Studiengruppe WAGENVERWENDER

Antrag zur Aufnahme von Änderungen der Anlage 9 und 11 des AVV

Titel:	Ergänzung der losen Wagenbestandteile Stützbock Steckschlüssel	
Änderungsantrag von EVU / Halter / andere Gremien:	Ausgearbeitet durch Hupac Intermodal	
Änderungsantrag für:	⊠ Anlage 9 ⊠ Anlage 11	
Einreicher:	Olimpio Rivera, Hupac Intermodal	
Ort, Datum:	Chiasso, 16.01.2017	
Kurzbeschreibung:	Hinzufügen der losen Wagenbestandteile Stützbock Steckschlüssel.

2.13 Zeichen für Lose Wagenbestandteile

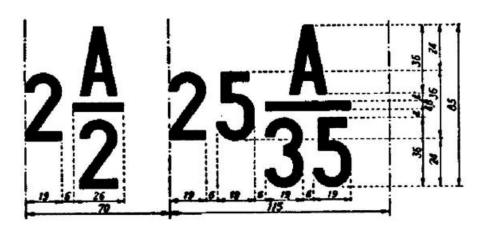
Einfügen, neuer Punkt im Anlage 9 und unter Punkt 2.13 der Anlage 11.

Ordnungszahl	Bezeichnung des Iosen Wagenbestandteiles		
1	Einsteckrunge		
2	Abnehmbare Seitenborde bei Flachwagen		
3	Abnehmbare Stirnborde bei Flachwagen		
4	Abnehmbare Seitenwandklappe		
5	Abnehmbare Zwischensäule zur Festlegung von Ladegut		
6	Rungenkette		
7	Handkurbel für Autotransportwagen		
8	- bleibt frei Verstelleinrichtung		
9	Drehschemel mit Rungen		
10	Versetzbare Ladeschwelle		
11 – 12	– bleibt frei –		
13	– bleibt frei –
